# COMMISSION LOCALE DE L'EAU

**Avis de la CLE : Dossier PLU SAINT-PIERRE-DE-CHANDIEU**

**Objet : Avis de la CLE sur projet de PLU –**

**PLU de SAINT-PIERRE-DE-CHANDIEU**

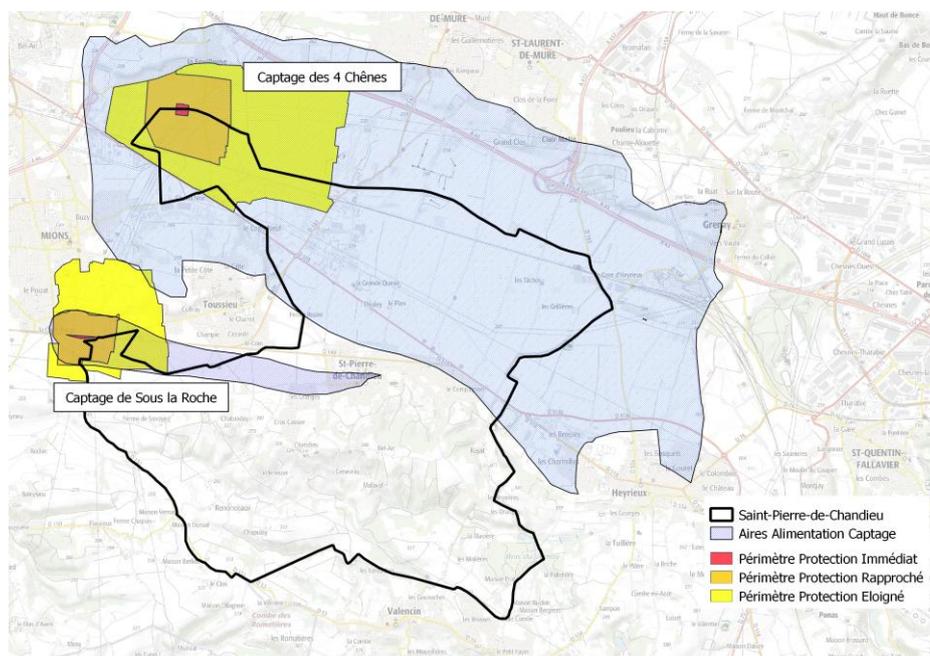
p83-85 : Le bassin d'alimentation du captage des 4 Chênes ne fait pas l'objet d'une zone de protection car n'est pas classé en tant que captage prioritaire mais pourrait toutefois être présenté et considéré (voir *carte ci-dessous*)
